T32MZ アップデート方法

Futaba T32MZ-WC/T32MZ ソフトウェアアップデート変更内容

1M23Z06846

1.CG7770R 設定機能のセンサーモード設定不具合を修正しました。

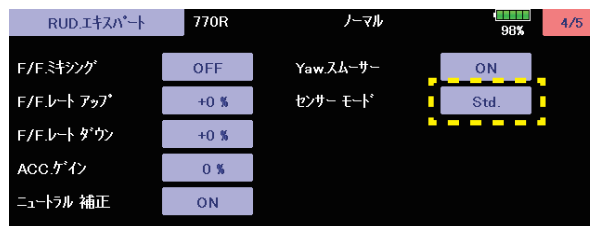
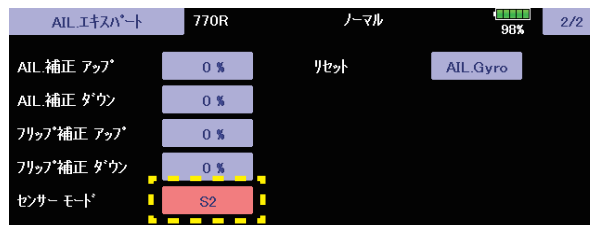
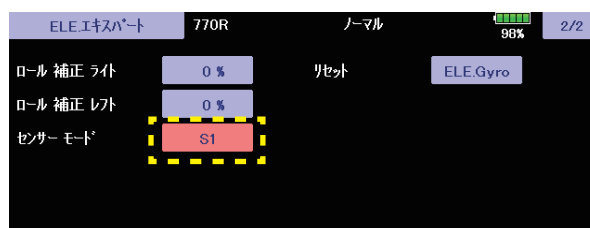
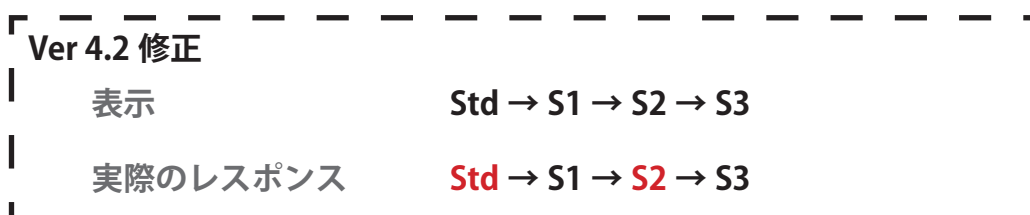
不具合の内容

RUD エキスパート・AIL エキスパート・ELE エキスパートの各センサーモード設定

表示と実際のレスポンスが異なっていました。

表示と実際のレスポンスをあわせました。

2. トレーナー設定に確認画面が追加されました。

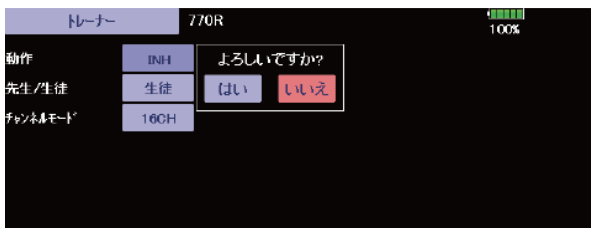
システム・メニュー→トレーナー画面で先生 / 生徒を切り替えるときに「よろしいですか？」の確認画面が追加されました。「はい」をタップすると切り替わります。

3. 電源 OFF 時に確認画面が追加されました。

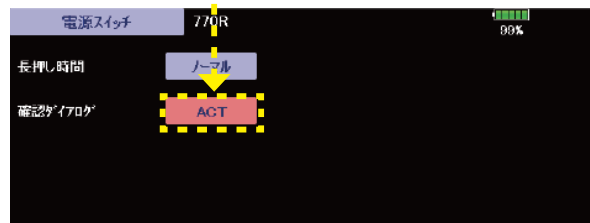
主電源を OFF するときに「よろしいですか？」の確認画面が出るように設定することができます。

システム・メニュー→ハードウェア設定画面→電源スイッチを呼び出します。

主電源を OFF する際に毎回この確認画面がでます。「はい」をタップしなければ電源が OFF にならなくなります。

1. テレメトリー設定：Kontronik ESC, Scorpion ESC にギヤ比設定ボタン追加しました。

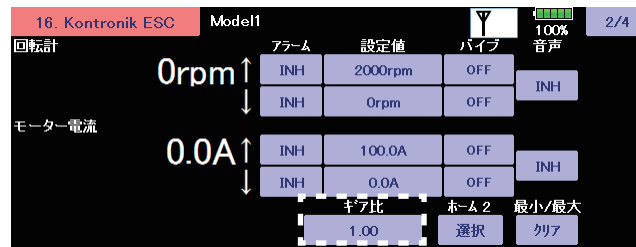
ギヤダウンしている場合はギヤ比を入力するとヘリのローター回転数、飛行機のギヤダウンしたプロペラ回転数が表示されます。

2. テレメトリー設定：各 ESC のモーターポール数設定を「100」へ変更しました。

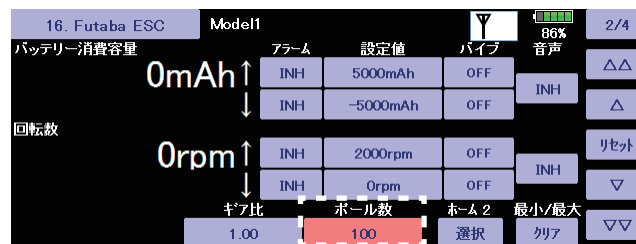
従来は 36 まででしたが 100 まで設定できるようになりました。

お使いのモーターのポール数を入力します。

2. ガバナー回転数の設定範囲拡張対応

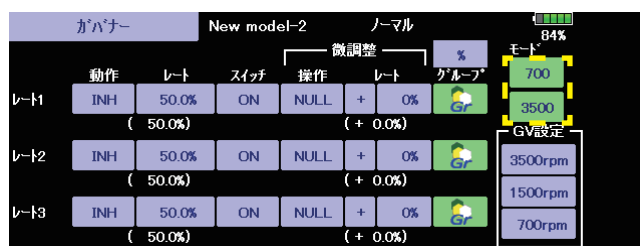
モデルメニューのガバナー機能で、回転数設定範囲を 700 ～ 3500rpm に拡張しました。

3. GYA553 設定パラメータ追加

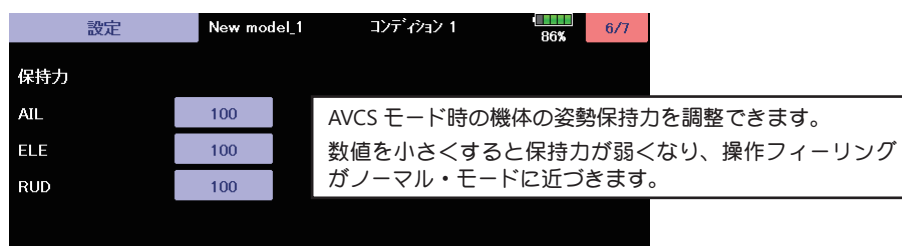
GYA553 の設定パラメータに AIL/ELE/RUD の保持力設定を追加しました。

4. ジャイロ設定 回転数表示対応

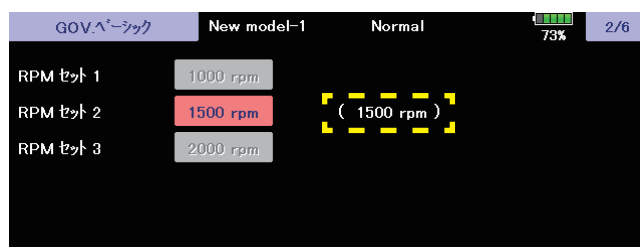
ジャイロ設定のガバナーベーシック画面にガバナー設定の回転数を表示するようにしました。

3. パワーオフ 電源スイッチ長押し時間設定追加

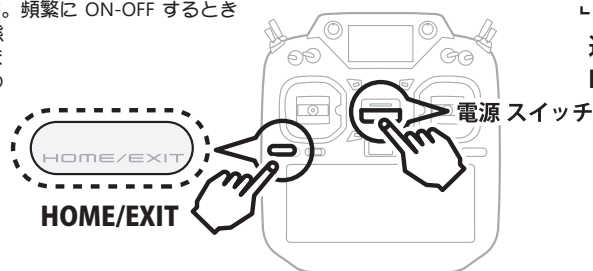
電源を切るときの電源スイッチ長押し時間を、1 秒 /4 秒から選択できるようになりました。

[ノーマル] → 1 秒間の長押しで電源オフ
[ロング] → 4 秒間の長押しで電源オフ
